**HAFNARFJÖRÐUR**

Hafnarfjörður 21. júní 2021  
Málsnr. 2104181 GþG

## **Efni: Malarskarð 12-14, umsögn vegna framkominna athugasemda**

Tillaga: Malarskarð 12-14.

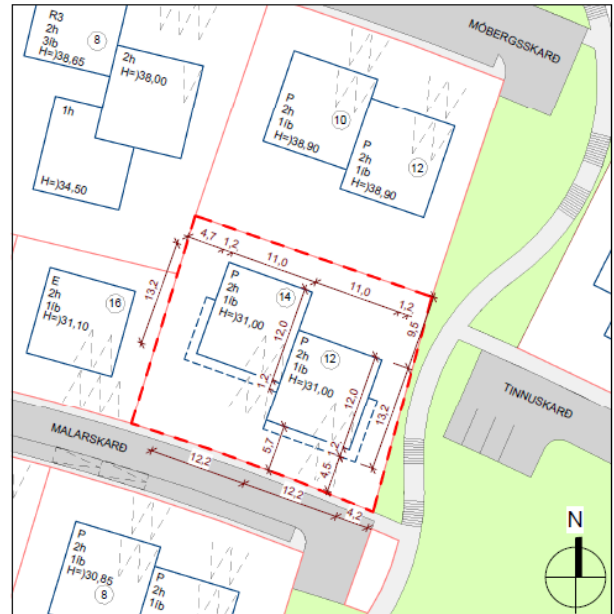
Í þeim athugasemdum sem fram hafa komið er bent á að þær breytingar sem lagðar eru fram þrengja að götunni og einnig að lóðinni við Malarskarð 16 þar sem byggingareitir eru stækkaðir. Umbeðin frávík muni einnig hafa áhrif á skertan sólargang í garði við Malarskarð 16. Lagst er gegn núverandi útfærslu svala meðfram austur og suðurhlið við númer 18-20 sem og á vestur og suðurhlið við Malarskarð 12-14.

Ljóst er að sumar af þeim breytingum sem kynntar hafa verið eru ekki í samræmi við það sem lóðarhafar við Malarskarð 16 máttu vænta m.v. gildandi deiliskipulag og lá fyrir þegar þeir sóttu um lóðina á sínum tíma. Er þá helst að nefna útfærslu svala. Eðlilegt er að íbúar/lóðarhafar hafi áhyggjur af því hvort að við slíka útfærslu aukist innsýn eða annað sem ekki var gert ráð fyrir skv. gildandi skipulagi. Einnig skal á það bent að breytingar eru sitt hvoru megin við Malarskarð 16 og líkt og fram kemur í athugasemdum þá er gert ráð fyrir að byggingareitir stækki og að svölum sé komið fyrir á báðum tillögnum.

Skipulagssvið gerir ekki athugasemdir við að svölum sé komið fyrir út mót götu eða að byggingarreitir færast framur þar sem færsla þeirra er enn í samræmi við þá línu sem fyrirhugaðir húskroppar eiga að sitja við á aðliggjandi lóðum.

Endurskoða ber tillögurnar m.t.t. þeirra athugasemda sem borist hafa og þá sér í lagi þær breytingar er snúa að lóðinni við Malarskarð 16.

*Mælt er með að breytingarnar verði endurskoðaðar í samræmi við framangreint.*

Tillaga: Malarskarð 18-20.

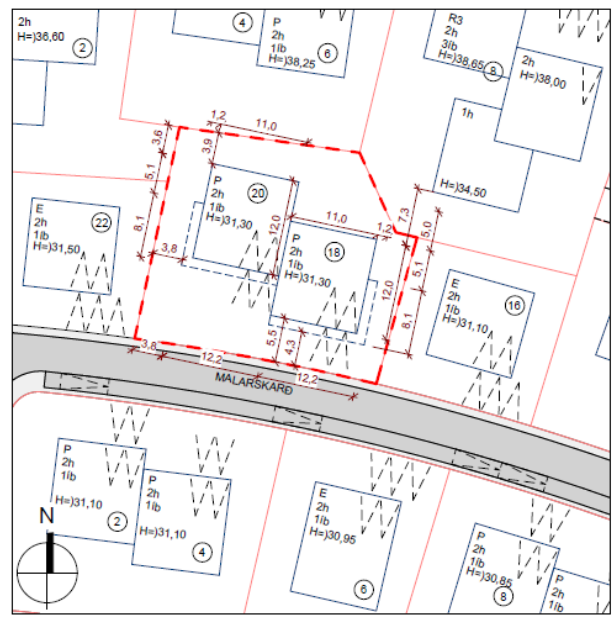
Þær breytingar sem lagðar hafa verið fram ganga þvert á þá heildarmynd sem skipulagið leggur upp með. Bent er á að ekkert annað hús hefur svalir til austurs og vesturs sem ná út fyrir útveggi húss og ljóst er að slíkar útfærslur hafa áhrif á heildar ásýnd götumyndar.
